Toelichting bij aanvraag

JAARI B.V.
Bruntingerweg 11
9418 PN WIJSTER

Datum
11-09-2026

1 VERZOEK AANVULLENDE GEGEVENS

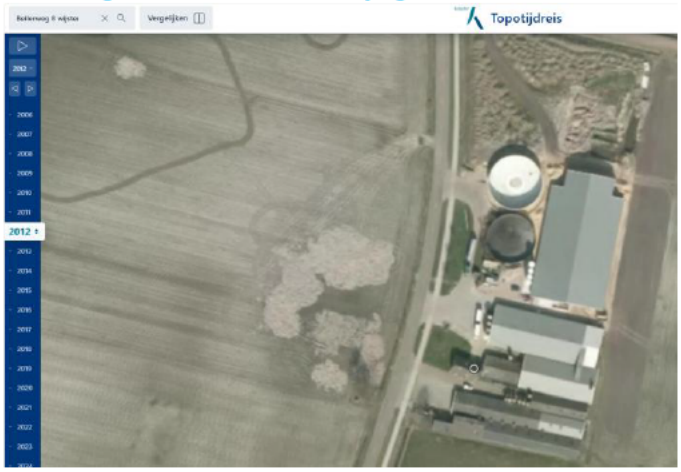
3. **Referentiesituatie – dierhuisvesting**
   Wij verzoeken u om onderstaande punten te controleren en de AERIUS-berekening voor de referentiesituatie aan te passen of om uw invoer nader te onderbouwen.

- In de referentiesituatie wordt in AERIUS bij ieder dierverblijf gerekend met een spreiding van 2,5 meter. Volgens de Instructie Gegevensinvoer AERIUS Calculator 2025 (zie hoofdstuk 6.1.17) moet dit 0 meter zijn. Wij verzoeken u toe te lichten waarop de ingevoerde spreiding van 2,5 meter is gebaseerd of om de spreiding aan te passen naar 0 meter in de AERIUS-berekeningen.

- In de referentiesituatie wordt in AERIUS bij de uittreedhoogte van stal C en G gerekend met 1,5 meter. Wij verzoeken u te onderbouwen waarop deze uittreedhoogte is gebaseerd.

- Het is niet duidelijk waarop de ingevoerde uittreeddiameters van de luchtwassers in stal C en stal G zijn gebaseerd. Wij verzoeken u te onderbouwen waarom voor stal C een uittreeddiameter van 6,9 meter is ingevoerd en voor stal G een uittreeddiameter van 9,3 meter.

- Wij verzoeken u de ingevoerde uittreedsnelheid per stal te controleren en te onderbouwen en indien nodig aan te passen in de AERIUS-berekeningen.

Antwoord: De spreiding is aangepast naar 0 meter. De uittreedhoogte 1,5 meter is gebaseerd horizontaal vanuit de luchtwasser. Zie de meegestuurde documenten bijhorend bij de aanvraag van de natuurvergunning en omgevingsvergunning. Zo ook het dimensioneringsplan dat hierbij hoort.
